2.37 モバイル型ストロンチウム除去装置等

添付資料－7：モバイル型ストロンチウム除去装置等の処理運転終了時の措置事項

モバイル型ストロンチウム除去装置等の処理運転終了時の措置事項

図1-1 モバイル型ストロンチウム除去装置等の措置前後の配置概要
(a) A系措置前の配置

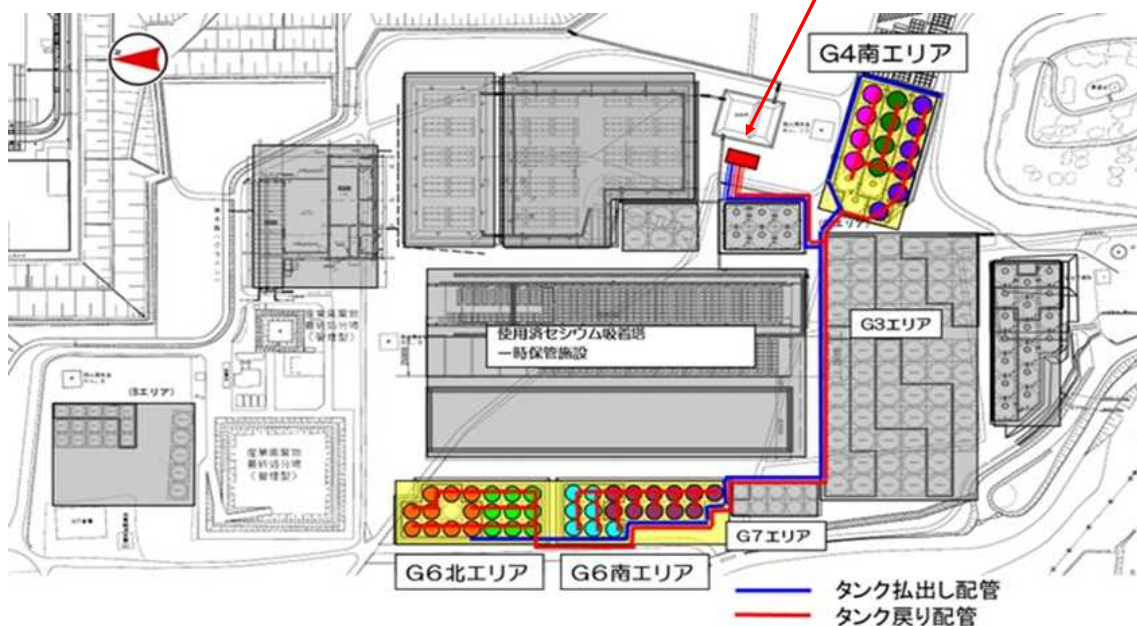
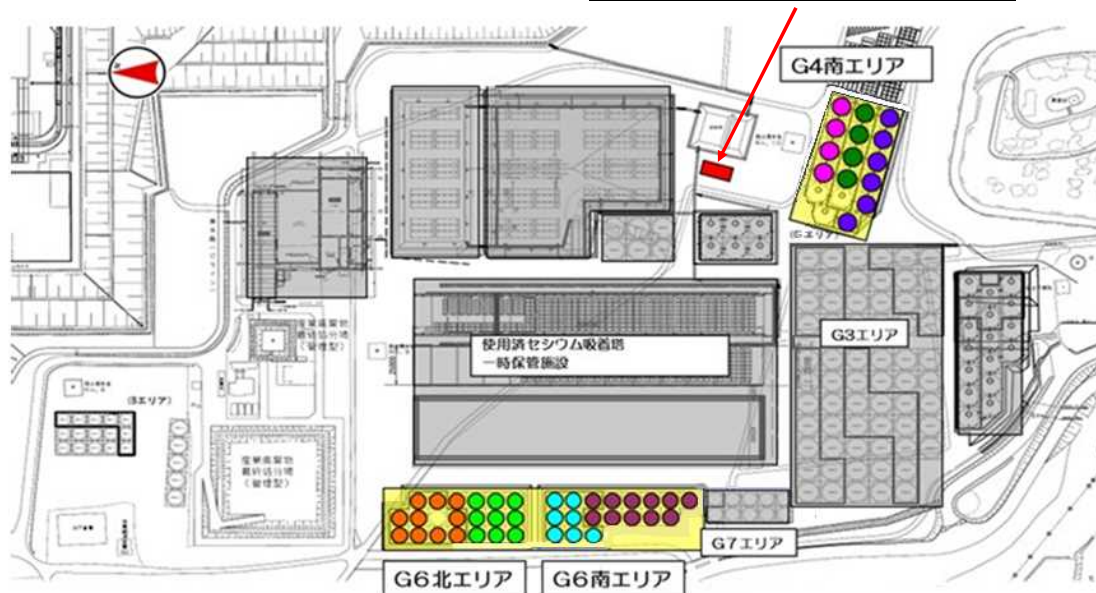
上記の措置を実施後、モバイル型ストロンチウム除去装置は、耐圧ホース等の取り外し後の配置エリア縮小のため、スキッド間の間隔縮小と配置変更を実施する。

- ・ 装置配置は、スキッドの配置変更であり、敷地境界との距離は、運転中と大きな変更はない。
- ・ 敷地境界線量率に影響を及ぼしていた吸着塔、SS フィルタ、ウルトラフィルタを装置から搬出する。
- ・ 装置内の滞留水は、ろ過水置換を実施し、水抜きを実施する。

図 2-1 モバイル型ストロンチウム除去装置等の措置前後の系統構成
(a) 措置前の系統構成

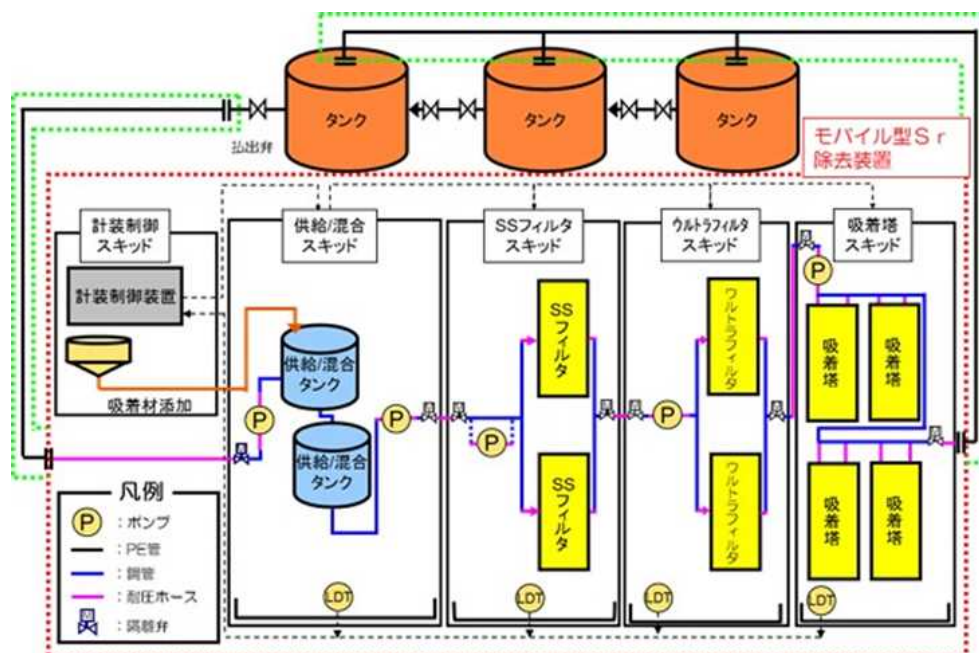
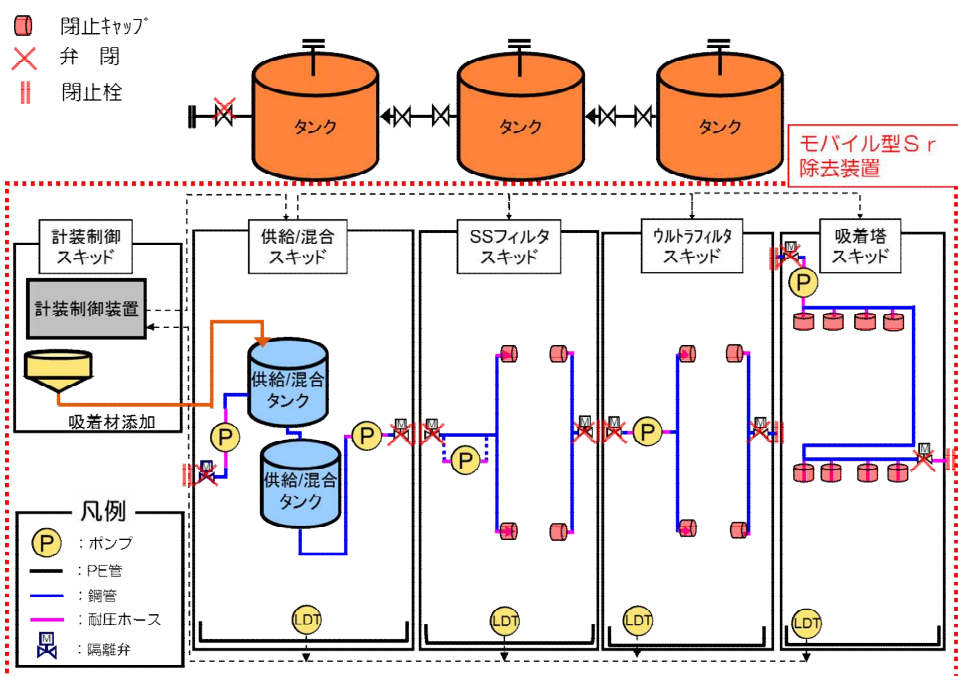
配管内の水抜き実施後、以下の配管を撤去する。配管撤去後の装置端部は、弁の閉止、または開口部の閉止を行う。

- ・ A 系統の装置から R0 濃縮水タンクへの移送配管
- ・ B 系統の R0 濃縮水タンクから装置への移送配管
- ・ B 系統の装置から R0 濃縮水タンクへの移送配管
- ・ 供給／混合スキッド入口ホースから吸着塔スキッド出口ホースまでの耐圧ホース
- ・ その他再利用先が見込めない配管
